**COMUNE DI S. VITTORIA D'ALBA  
VARIANTE STRUTTURALE N. 3**

**STUDIO DI INCIDENZA**

**INTEGRAZIONI**

Integrazioni allo Studio di Incidenza presentato in data  
17.12.2009 prot. 6990 ai fini degli obiettivi di conservazione  
del  
SIC IT1160029 “*Colonie di chiropteri di Santa Vittoria e  
Monticello d'Alba*”

Figura 1

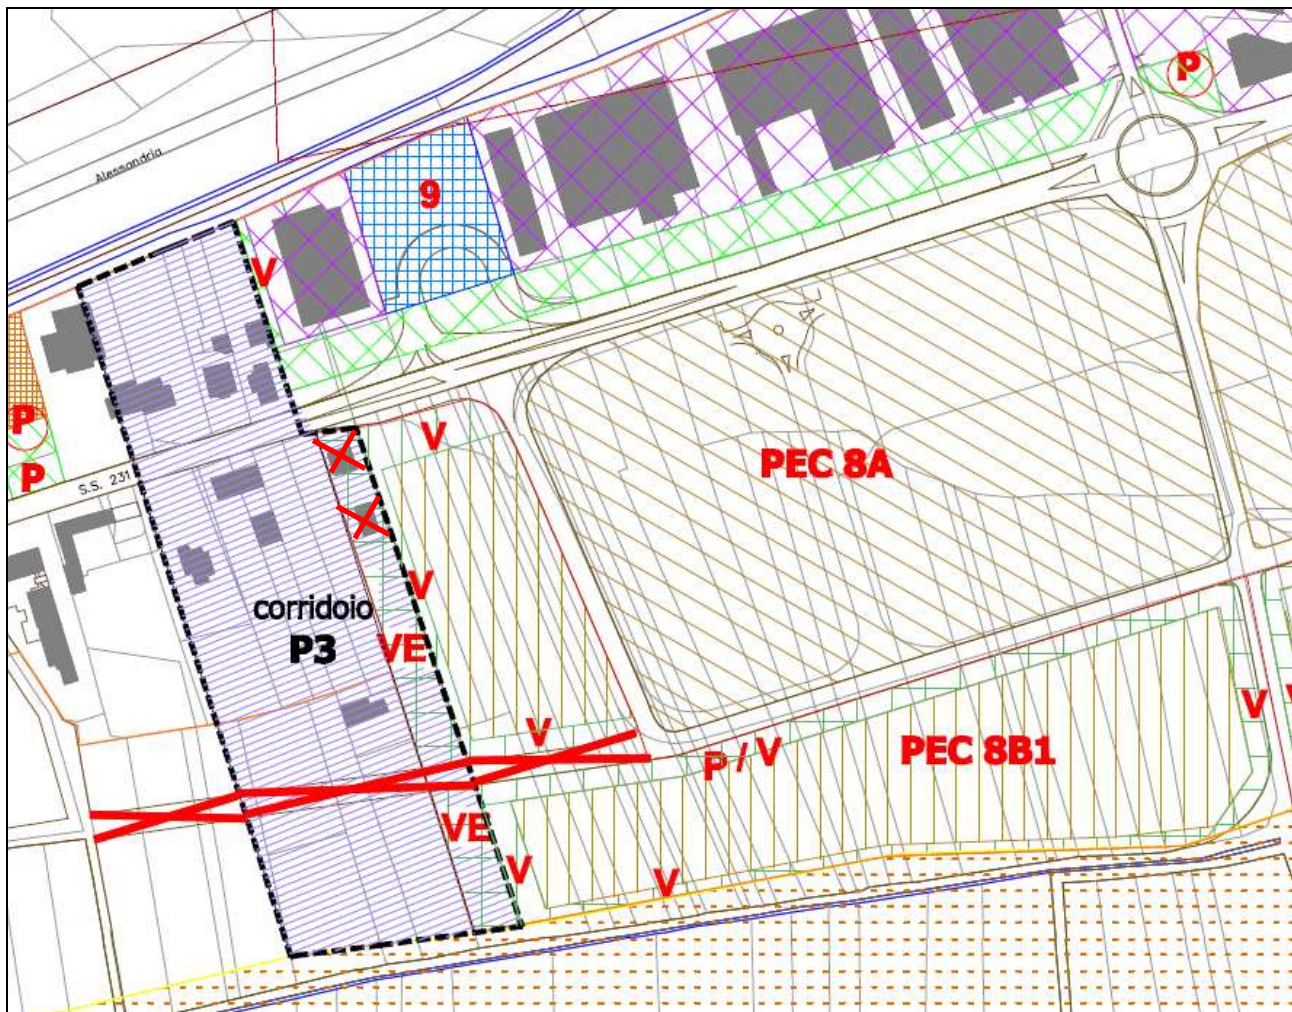
Per quanto riguarda la realizzazione del corridoio ecologico P3, si ritiene che le stesse finalità e funzionalità di connettività ecologica possano essere conseguite con una soluzione alternativa alla totale eliminazione della porzione ovest del P.E.C. 8B1, e precisamente attraverso la ricollocazione e la definizione strutturale del corridoio stesso.

Nello specifico, la progettazione del corridoio P3 (Fig. 1) prevederà *in primis* la riclassificazione della porzione ovest del PEC 8B1 quale area VE, ossia “verde rinaturalizzato da piantumare con essenze autoctone”; tale fascia avrà una larghezza di circa 20 m. e affiancherà integralmente l'area residua di PEC.

Il corridoio sarà esteso verso ovest, sulla fascia di territorio evidenziata in Fig.1, ove sono garantite le seguenti tutele:

Il Comune, entro 60 gg dall'approvazione della Variante Strutturale n. 3, riconoscerà cartograficamente e normativamente l'area individuata in Figura 1 quale corridoio ecologico P3 attraverso la redazione di un idoneo progetto di pianificazione da riconoscere con specifica procedura urbanistica ai sensi della L.R. 56/77 e s.m.i.: il predetto progetto sarà preventivamente concordato con il Settore Pianificazione e Gestione delle Aree Naturali Protette nonché sottoposto a fase di *screening* della procedura di Valutazione Ambientale Strategica e della Valutazione di Incidenza.

Figura 2

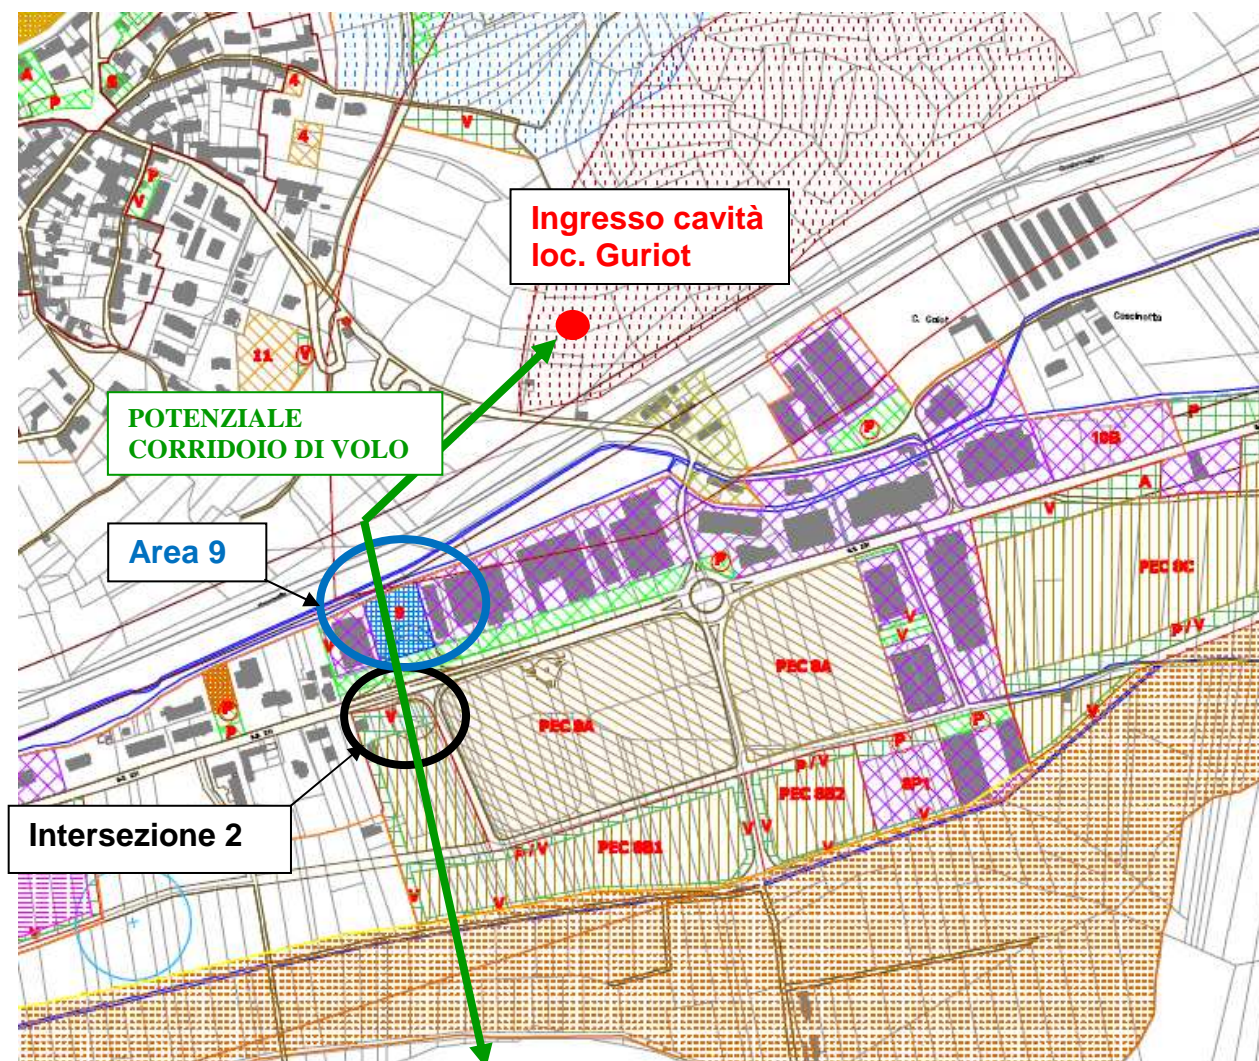
L'ipotesi di collocare integralmente il corridoio P3 sull'area del P.E.C. 8B1, come previsto nel parere regionale, presuppone che i Chiroteri possano attraversare la SS n. 231 in corrispondenza del corridoio di volo indicato nella seguente Fig. 2:

Tale ipotesi è scarsamente realistica in quanto contrasta con l'effettivo assetto del territorio considerato; in particolare:

1. si prevede che i Chiroteri passino in corrispondenza dell'intersezione stradale n. 2, ossia in corrispondenza di un tratto stradale in cui l'illuminazione è decisamente potenziata al fine di garantire la sicurezza all'intersezione stessa (si veda figura 2); tale presupposto contrasta con le caratteristiche proprie delle specie di Chiroteri presenti nel SIC che, appartenendo alla fauna lucifuga, rifuggono dagli ambiti illuminati;

3. la porzione di PEC 8B1 su cui viene proseguito il corridoio di volo indicato in Figura 2 è totalmente privo di essenze arboree che possano configurarsi quali elementi utili al transito dei chiroterri, che per gli spostamenti seguono strutture vegetazionali (es. filari alberati) e/o altri elementi antropici quali ad es. fabbricati.

Figura 3

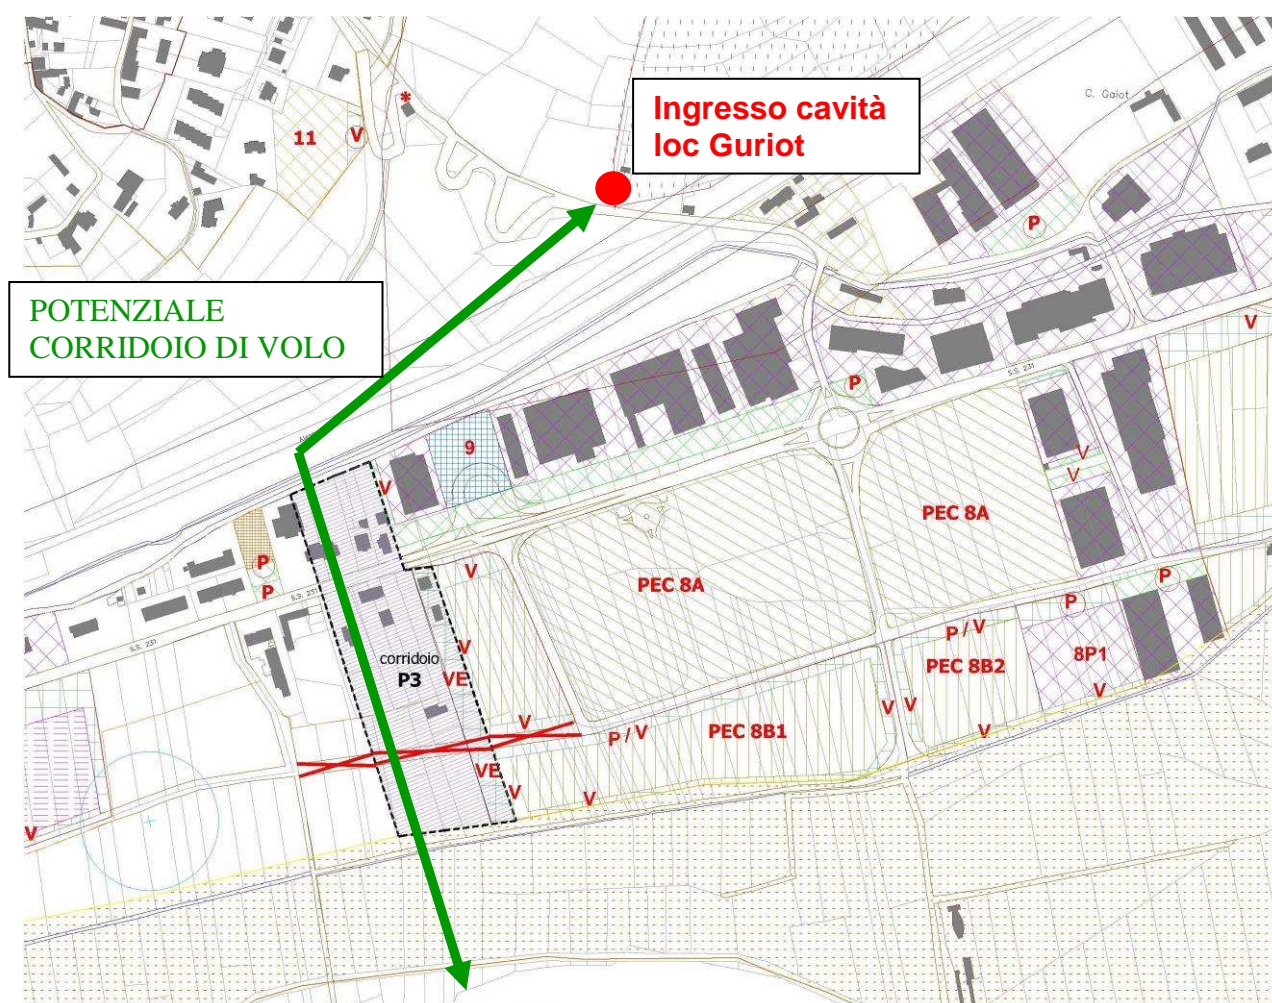
La fascia a verde VE e l'eliminazione della strada in progetto all'interno del corridoio P3 (area crocettata in rosso in Figura 3) garantiscono una luminosità artificiale pressoché nulla del corridoio e una qualificazione delle essenze arboree.
